BELO HORIZONTE PREFEITURA	PARECER TÉCNICO 1279/26	16/09/2026	SMMA
		GERÊNCIA: GELIN

Nº DO PROCESSO 31.00510037/2023-43	NÚMERO DO PROTOCOLO 31.00890654/2025-43	COMPETÊNCIA Originária
RAZÃO SOCIAL / NOME FANTASIA RSM Agrícola e Incorporações S/A		
CNPJ 38.635.504/0001-50	ENDEREÇO Rua José Flausino, bairro Jardim Vitória (aos fundos de lotes da zona fiscal 776, quarteirão 014, da planta CP 037020 M), Bairro Jardim Vitória / Regional Nordeste – Belo Horizonte/MG	
RESPONSÁVEL LEGAL Ronald Montijo	RESPONSÁVEL TÉCNICO Ramon de Oliveira Pinto – Engenheiro/Arquiteto e Urbanista – CAU/MG: A196975 (RRT nº 13649185) Paulo Henrique Rodrigues dos Santos – Engenheiro Florestal – CREA/MG: 177713-D (ART nº 20232480885) Fabrício Penido Marques – Engenheiro Agrimensor – CREA/MG: 171641-D (ART nº 5954151)	
FASE DO LICENCIAMENTO - Intervenção em Área de Relevância Ambiental (Zoneamento PA-1 e APP hídrica)		ETAPA 3ª Análise – Análise da resposta às pendências

Trata-se de proposta de instalação de infraestrutura de energia em terreno indiviso de 112.048,14 m², com acesso pela Rua Setecentos e Quinze, bairro Jardim Vitória, Índice Cadastral - IPTU nº 776.014W.138 .001-9, aos fundos dos lotes da Rua José

Figura 11 - Recorte do sistema de drenagem proposto na usina. Fonte: Requerente, 2025.

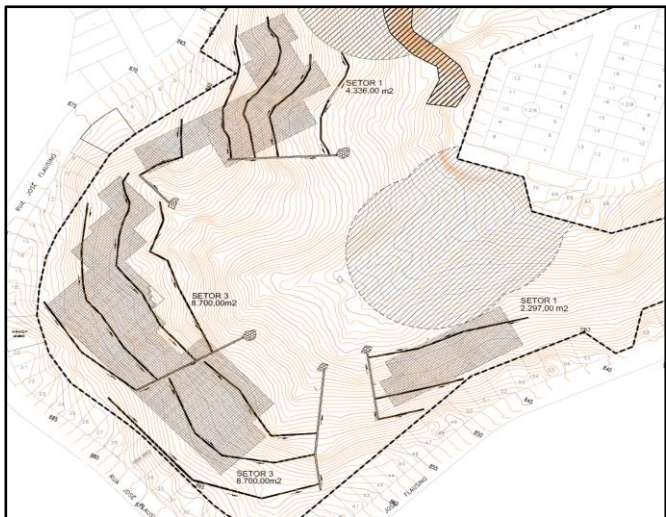
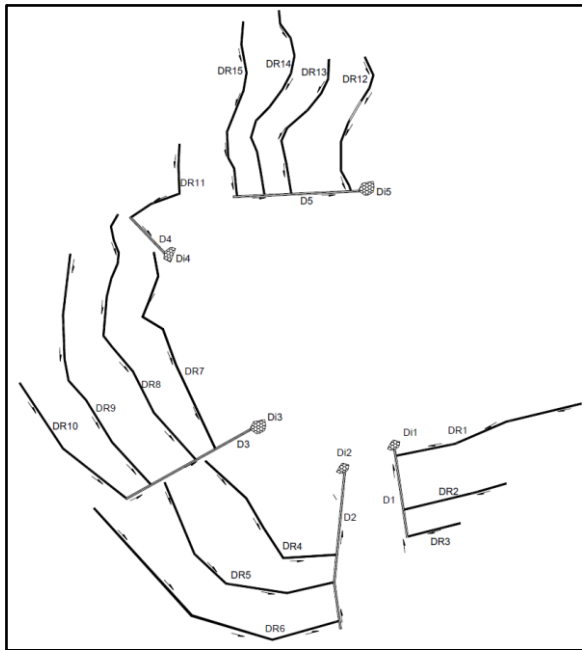
Os dispositivos superficiais de drenagem incluem drenos de brita, escadas para dissipação de energia e bacia de amortecimento no lançamento. Serão 15 drenos com caixa de 0,80 m x 0,30 m e enchimento de brita, orientados seguindo as curvas de nível do terreno, perfazendo o montante de 1.379,79 m de extensão. O escoamento dos drenos direciona o fluxo para 5 descidas d’água em degraus de concreto, cujas dimensões variam de 1,0 m de largura e 0,80 m de altura. A extensão das 5 descidas totaliza 287,86 m que finalizam em 5 dissipadores de entrega no solo. Pela imagem do projeto, pressupõe-se que os dissipadores são pequenos enrocamentos de pedras, não se podendo afirmar o mecanismo de contenção desses. As figuras 11 e 12 ilustram o detalhamento da microdrenagem no terreno.

Enfatiza-se para o adequado planejamento e funcionamento do sistema de drenagem pluvial, tendo em vista que o terreno já dispõe de focos erosivos, não será admitido lançamento de águas pluviais em volume concentrado nas APP ou em locais que intensifiquem o processo erosivo.

Figura 13 – Mapa da rede de esgoto dentro da gleba. Fonte: BH Map, 2026.

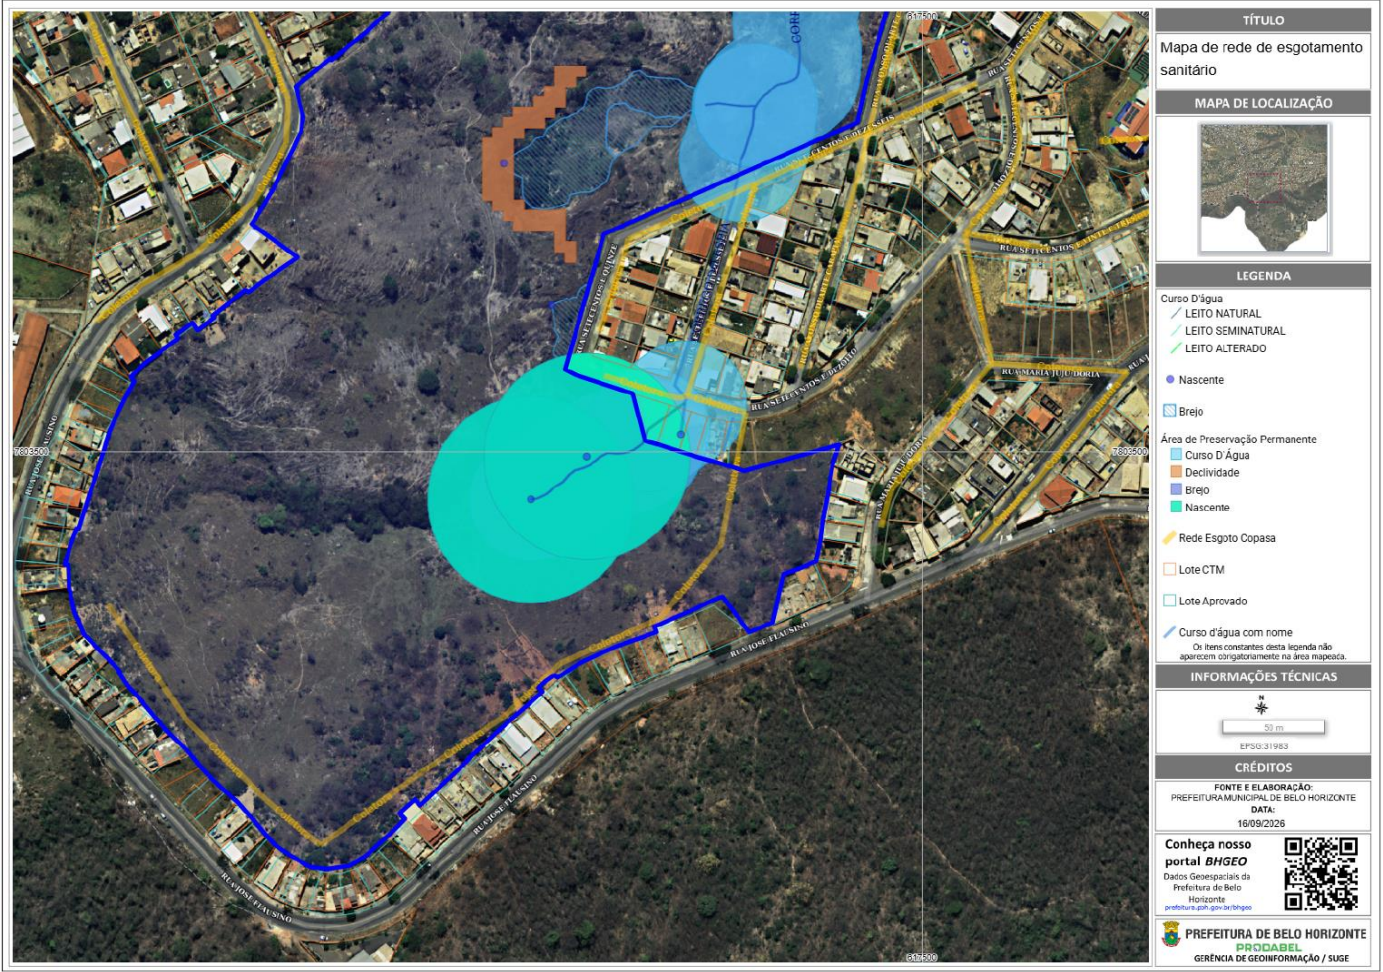
Não obstante, foi constatado pela base de dados geográficos municipal (BH Map) a presença de rede coletora de esgoto da COPASA passando internamente à gleba, conforme demonstra a Figura 13:

Nesse sentido, a COPASA deverá ser consultada sobre o posicionamento da rede coletora e possível geração de faixa de servidão e, em caso afirmativo, quais as suas dimensões. Ademais, se manifestar sobre as implicações e restrições da projeção das placas fotovoltaicas e demais instalações sobre a rede ou sobre sua faixa de servidão, se houver. Pondera-se que o projeto da usina deverá ser adaptado, caso se apresente divergente das declarações ou diretrizes técnicas da concessionária.

Figura 15 – Planta baixa de levantamento arbóreo. Circulados em amarelo, estão os Ipês amarelos existentes no local e, em laranja, as palmeiras. Fonte: Requerente (Mapa de localização - Intervenção Ambiental) - Adaptado, 2025.

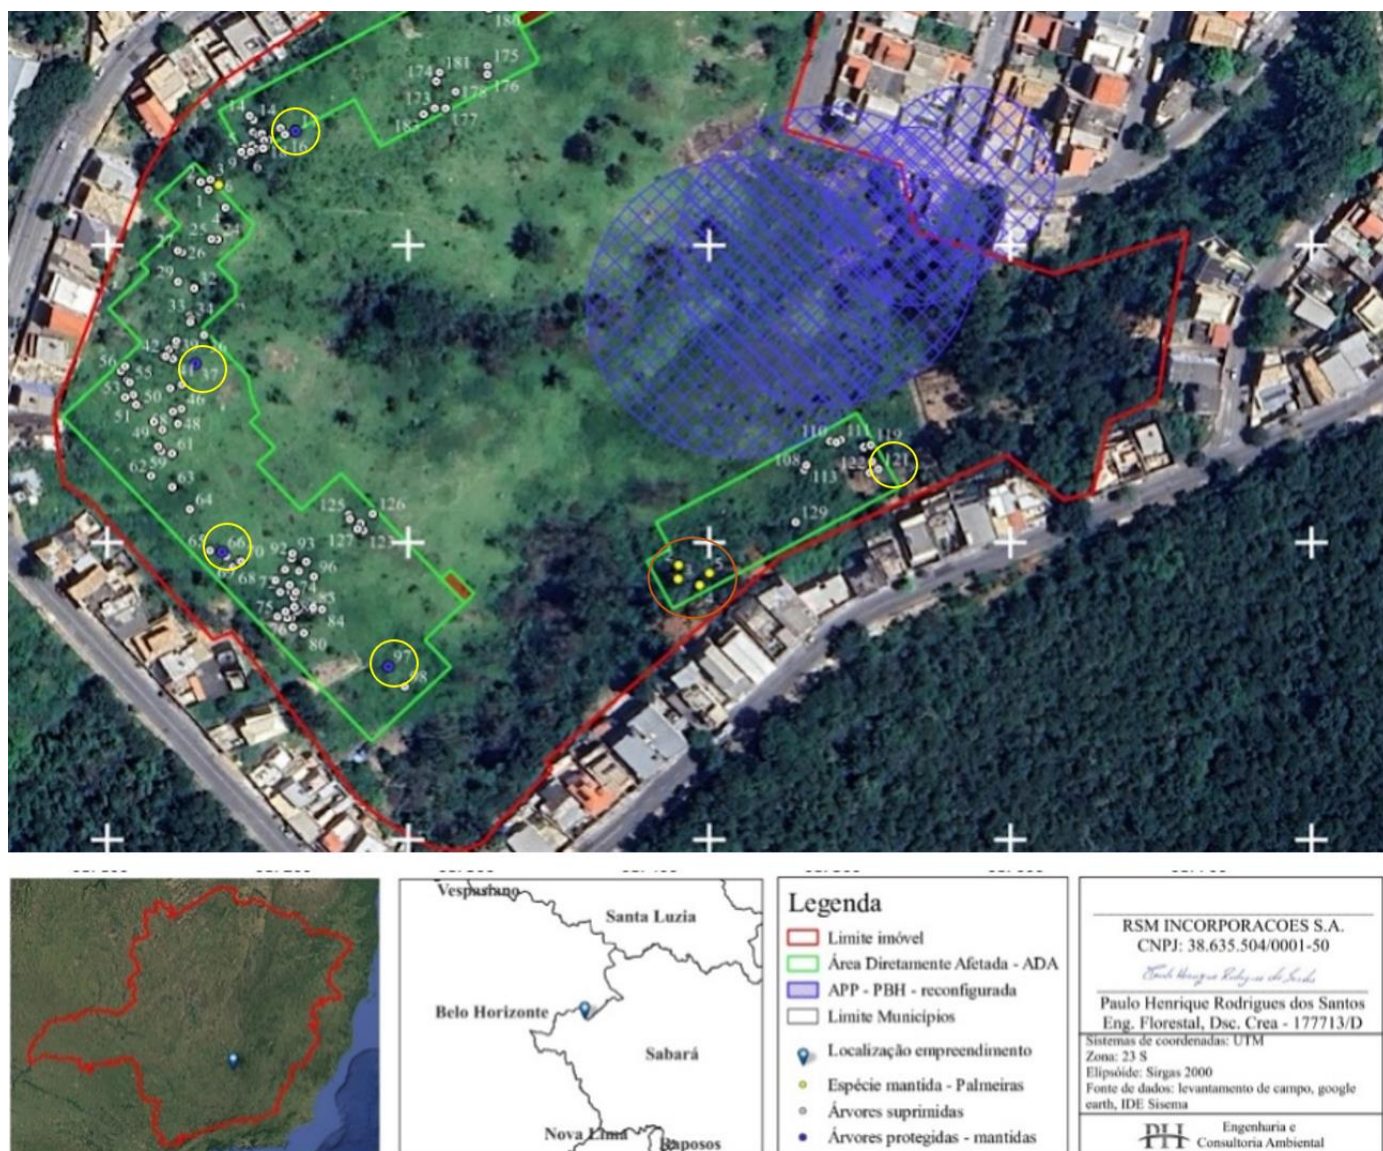
Ainda sobre a questão da compatibilização entre a estrutura proposta e a vegetação existente, o mapa de intervenção na vegetação mostra a intenção de manter também as palmeiras existentes na gleba (Figura 15), correspondentes aos exemplares arbóreos 2, 3, 4 e 5.

Por outro lado, a planilha de supressão arbórea identifica esses mesmos exemplares (2, 3, 4 e 5) como pau jacaré (*Piptadenia gonoacantha*), árvore morta, capitão do mato (*Terminalia argentea*) e catinga de bode (*Hyptidendron asperrimum*), nesta sequência.

Isso posto, é preciso esclarecer a qual espécie, de fato, se tratam esses exemplares, acompanhado de todos os dados dessas plantas como, por exemplo, número de identificação, nome comum e científico, altura, DAP, coordenadas geográficas, origem e intenção (além de demais dados pertinentes) em todos os documentos relativos ao assunto.

Figura 16 — Interferência entre a usina fotovoltaica e possível fragmento florestal. Fonte: Autores, 2026.

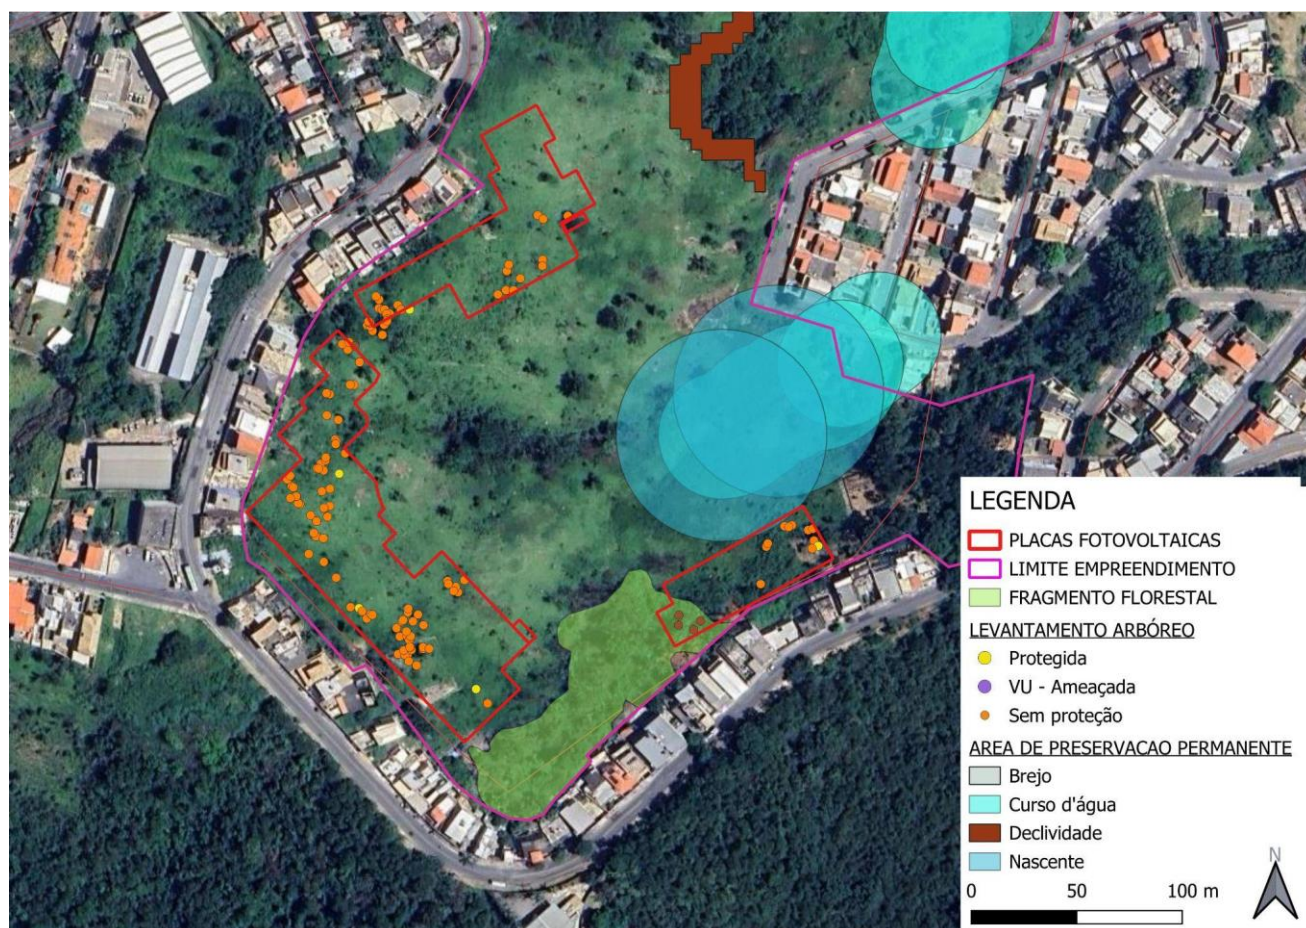
O PT GELIN/SMMA nº 2344/25 já havia pontuado essa questão, na qual houve resposta pelo requerente, que disse ter elaborado as modificações necessárias para não intervir nesse fragmento. Mas, ainda assim, observa-se que as placas pertencentes ao Setor 2 podem interferir no suposto fragmento (Figura 16).

Ademais, ao fazer uma associação entre o arquivo .PDF e *shapefiles* enviados (já que os arquivos no formato *shapefile* não foram fornecidos de modo completo), é possível inferir que o caminho de brita que liga o Setor 2 ao Setor 3, e possivelmente a estação entre eles, está inserido em parte deste fragmento florestal.

Caso esse local também seja configurado como fragmento de Mata Atlântica, mesmo que os exemplares arbóreos 2, 3, 4 e 5 permaneçam, ainda assim será caracterizada a intervenção em fragmento vegetal, uma vez que haverá modificação do estrato herbáceo ou arbustivo existente.

Figura 19 – Planta baixa com a delimitação da área de intervenção pleiteada. Fonte: Requerente (PDF USINA JARDIM VITORIA.pdf), 2025.

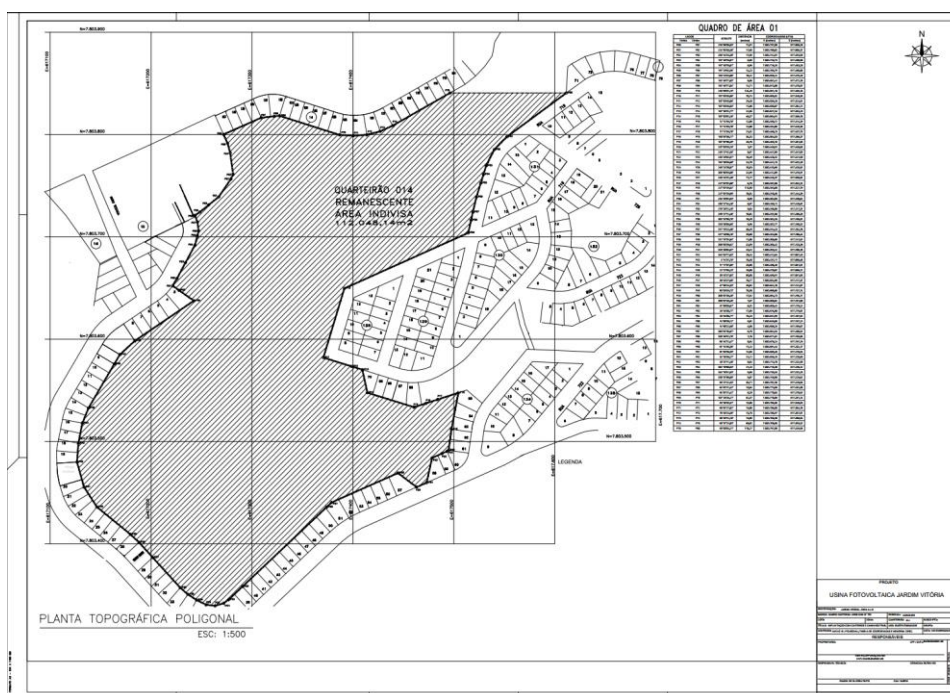
Desta forma, pede-se que seja explicado o motivo da alteração do limite do terreno contíguo, referente ao Residencial Jardim Vitória e, conseqüentemente, que seja feita a indicação correta da área remanescente e que seja grafado na planta a ELUP, com a indicação correta de sua área. Complementarmente, deverá ser apresentado levantamento planialtimétrico com os limites do terreno indiviso a serem explorados pela usina, acompanhado da descrição dos vértices (azimute e coordenadas).

Análise SMMA: Foram apresentados um Memorial Descritivo com as coordenadas dos pontos do perímetro do terreno e uma Planta Topográfica Poligonal demonstrando o perímetro da gleba indivisa em que se pretende instalar a Usina Fotovoltaica, nesta está presente uma tabela com os pontos, vértices e suas respectivas coordenadas, conforme figura 19, abaixo:

Resposta do Requerente: Limites revisados e modificados nos formatos de desenhos anexos.

Figura 20 – Planta baixa de isodeclividades. Fonte: Requerente (PDF USINA JARDIM VITORIA.pdf), 2025.

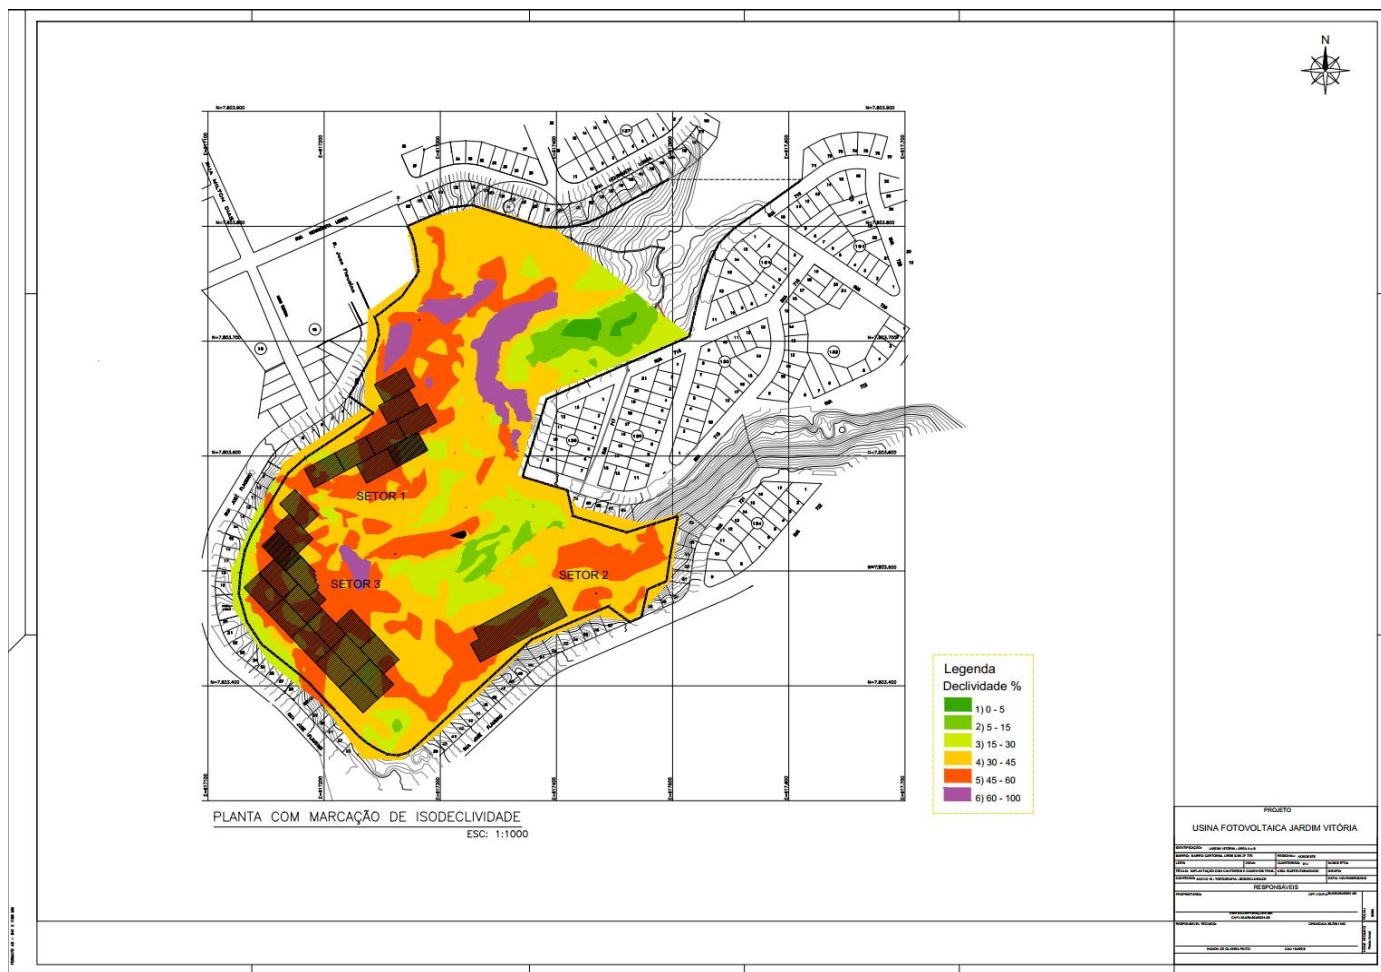
É possível depreender que as áreas ocupadas pelos setores de placas estão, em sua maioria, em áreas cuja declividade ultrapassa os 45% e que o pedido de identificação das áreas com declividade igual ou superior a 100% ainda não foi realizado.

Desta forma, entende-se que esta **pendência ainda não foi cumprida** em totalidade. O requerente deverá identificar na Planta de Isodeclividade, os intervalos de declividade sobre o terreno natural, em especial as porções iguais ou superiores a 45° (100%) e demarcá-las como APP de declividade.

Resposta do Requerente: Conforme solicitado segue mapa de isodeclividade com identificação dos intervalos de 0° < i < 17° e 17° < i < 45° e i > 45°, ou 0% < i < 30% e 30% < i < 100% e i > 100%.
